Landssamtök hjólreiðamanna

Umhverfis- og skipulagsráð Reykjavíkurborgar
Fundur nr. 356, 8. okt. 2025
Liður 8 - bréf Strætó um Stjörnugróf og Fossvogsbrún

Skipulags- og umhverfisráð Kópavogsbæjar
Fundur nr. 18, 3. nóv. 2025
Liður 3 - erindi frá Strætó um Stjörnugróf og Fossvogsbrún

Athugasemdir við:

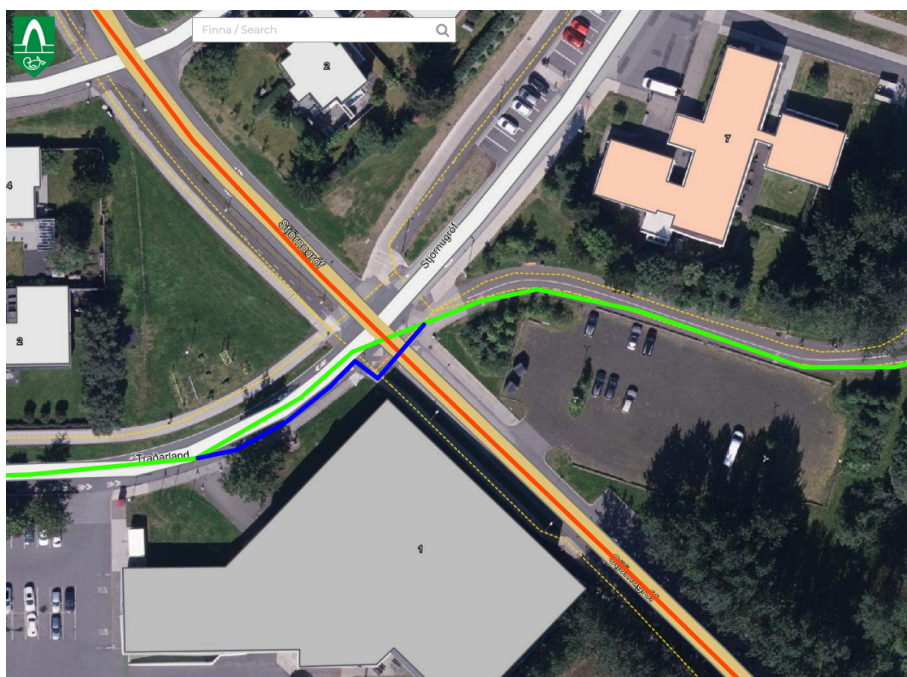
LHM hefur ekki áhyggjur af syðstu stígtengingunni (1), sem fer um syðri hluta Fossvogsbrúnar og svo yfir Smiðjuveg:

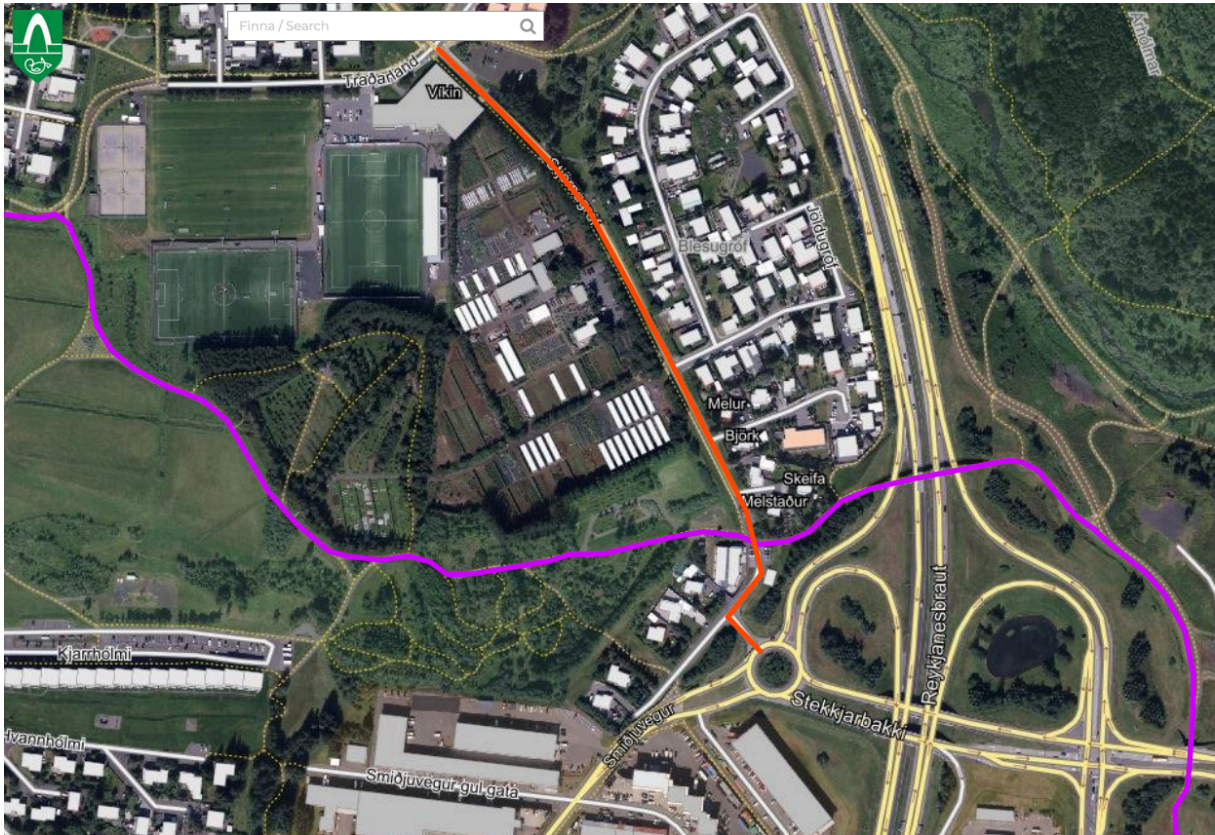
LHM hefur hins vegar miklar áhyggjur af aukinni umferð stórra bíla um gatnamót Traðarlands og Stjörnugrófar

en ekkert er fjallað um þau í þessari greiningu. Þarna fer yfir einn af stærri hjólastígum borgarinnar, Sólarleið (í grænu). Hjólríðafólk almennt hjólar á ská yfir gatnamótin, sem er auðvelt í dag þrátt fyrir að hönnun styðji það ekki, því lítil umferð er almennt um Stjörnugróf og sú litla umferð er mestmegnis umferð fólksbíla og jepplinga. Þetta myndi breytast ef Stjörnugróf og Fossvoðsbrún yrðu tengd því þá yrði mjög regluleg umferð strætisvagna um þessi gatnamót. Sérstaklega ber að minnast á að enginn hjólar bláu leiðina í ítrekuðum 90° beygjum, sem er sú hjólaleið sem er formlega hönnuð þarna algjörlega á forsendum

bílstjóra. Greina þyrfti áhrifin á þessi stíga-/gatnamót og gera ráðstafanir til að forgangsraða umferð hjólandi yfir þau og tryggja bæði flæði og öryggi hjólreiðafólks.
